**ΘΕΜΑ:** Διαβίβαση της αριθμ. **21/2023** απόφασης της Επιτροπής  
Περιβάλλοντος και Χωροταξίας.

**Απόσπασμα Πρακτικού Νο 5/10-05-2023**  
**Αριθμός Απόφασης 21/2023**

**ΘΕΜΑ 01°:** Έκφραση άποψης επί της Μελέτης Περιβαλλοντικών Επιπτώσεων του έργου: «**Τροποποίηση (ως προς την έγκριση αποθεσιοθαλάμου εντός δασικής έκτασης) Περιβαλλοντικών Όρων για το έργο: «Οδικός άξονας Καλουδιανά – Τοπόλια – Μύλοι – Έλος - Βάθη – Χρυσοσκαλίτισσα, τμήματα: α) Παράκαμψη Τοπολίων και Β) Παράκαμψη Έλους» Δήμου Κισσάμου Π.Ε. Χανίων, με φορέα έργου την Δ/ση Τεχνικών Έργων ΠΕ Χανίων.**

**Εικόνα 3:** Η τελική διαμόρφωση του αποθεσιοθαλάμου του έργου, με τους αναβαθμούς και τις εσωτερικές προσβάσεις. Απόσπασμα από το από Νοέμβριος 2022 σχέδιο Σ3 της ΜΠΕ μετά την ολοκλήρωση της εναπόθεσης. Σημειώνεται η κοιλότητα του εδάφους στα ανατολικά της έκτασης.

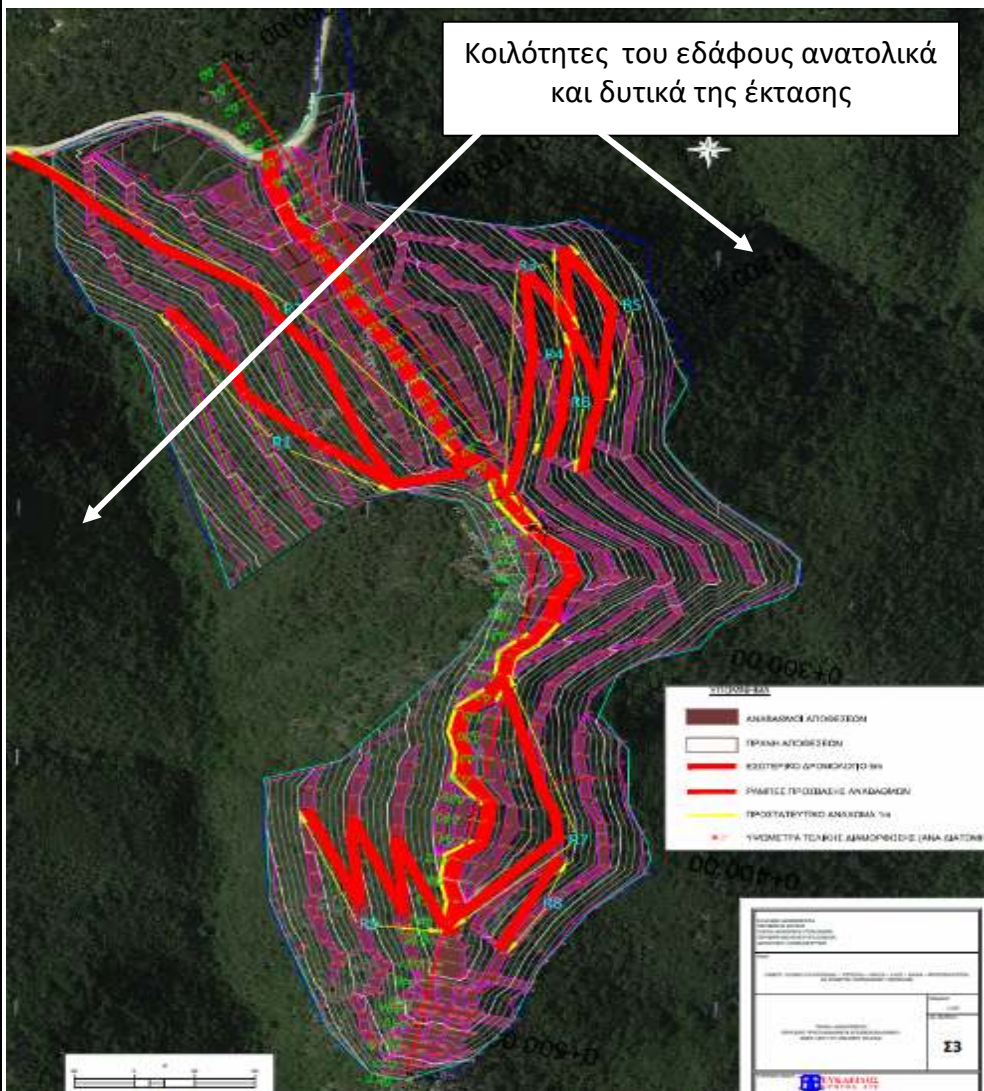
**4.1.** Κατά τη διαδικασία της εναπόθεσης χωμάτων στον αποθεσιοθάλαμο, της διαμόρφωσης των αναβαθμών και της επίστρωσής τους, ιδιαίτερη προσοχή να ληφθεί για την προστασία των κοιλοτήτων του εδάφους που βρίσκονται εκτός της έκτασης στα ανατολικά και τα δυτικά αυτής, οι οποίες διακρίνονται στο Τοπογραφικό Σ1, στο σχέδιο τελικής διαμόρφωσης του αποθεσιοθαλάμου Σ3 και στις Εικόνες 9 και 10, από πιθανή παράσυρση όγκων χωμάτων στα κατάντη.
